## **Европейская экономическая комиссия**

Женева, 13–16 октября 2020 года

### **Предложения по поправкам к СПС, внесенные неофициальной рабочей группой по совершенствованию системы допущения транспортных средств и термического оборудования СПС**

**Передано правительством Нидерландов от имени неофициальной  
рабочей группы**

(Образец схемы с изображением вида сверху)

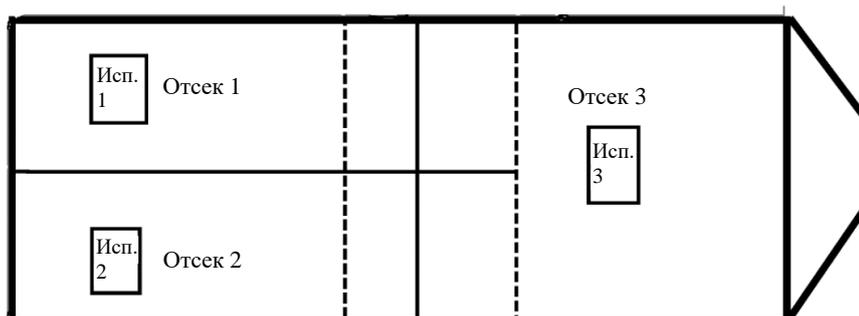
13. В раздел 8 добавления 2 к приложению 1 включить новый образец № 14, воспроизведенный в приложении к настоящему документу.

Схема компоновки транспортного средства (вид сверху)

с указанием следующих элементов:

- передняя и задняя часть, нумерация отсеков;
- расположение отсеков со стационарными и съемными разделительными перегородками и следующие габариты в сантиметрах: внутренние габариты кузова, толщина и длина разделительных перегородок;
- самое крайнее положение съемных перегородок;
- положение бортовой(ых) установки (установок) и испарителей;
- материал пола.
